改善箇所説明図②

<噴射時期制御システム図>

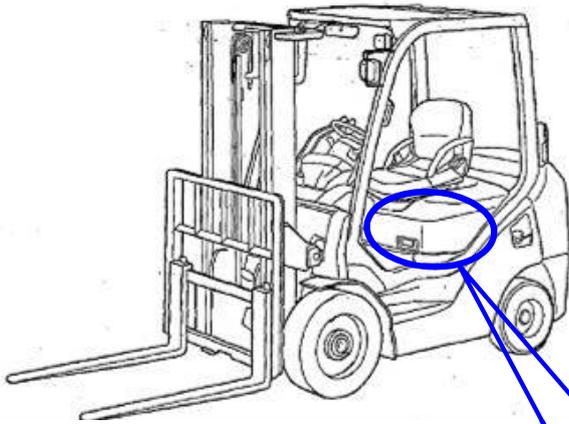
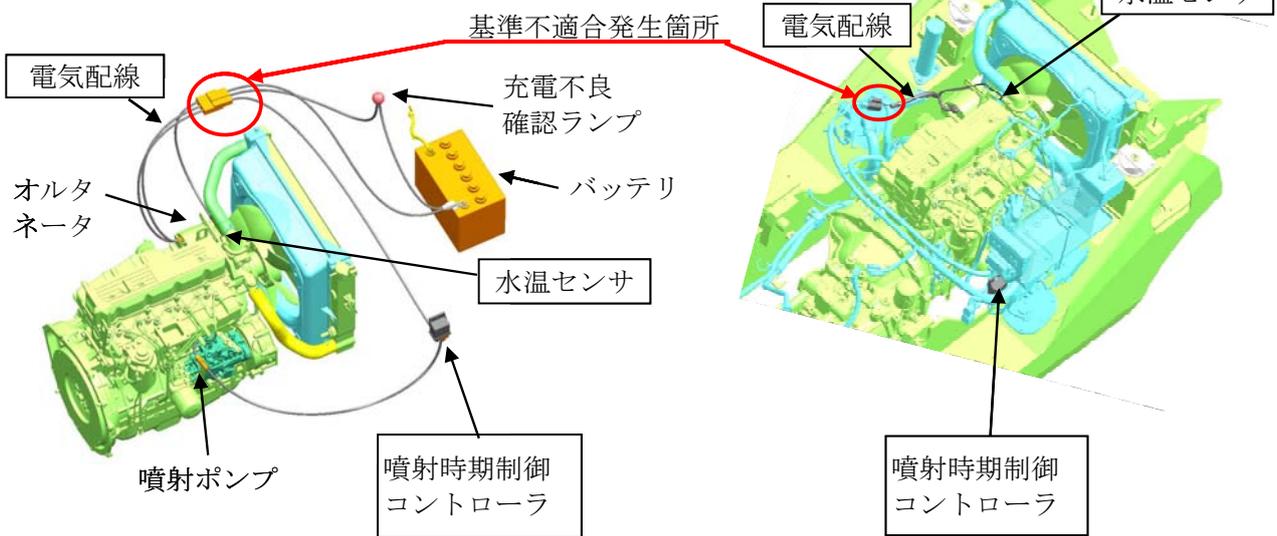
注：□ は交換部品を示す。

〔原動機の電気配線の接続を誤ったため、燃料噴射時期制御が正常に行われず、走行中の排出ガス量が道路運送車両の保安基準の規制値を満足しないおそれがある。〕

全車両、電気配線を正規の状態に接続し直すとともに、水温センサーおよび燃料噴射時期制御コントローラを新品に交換する。

噴射時期制御コントローラに白ペイントを塗布する。

白色ペイント塗布
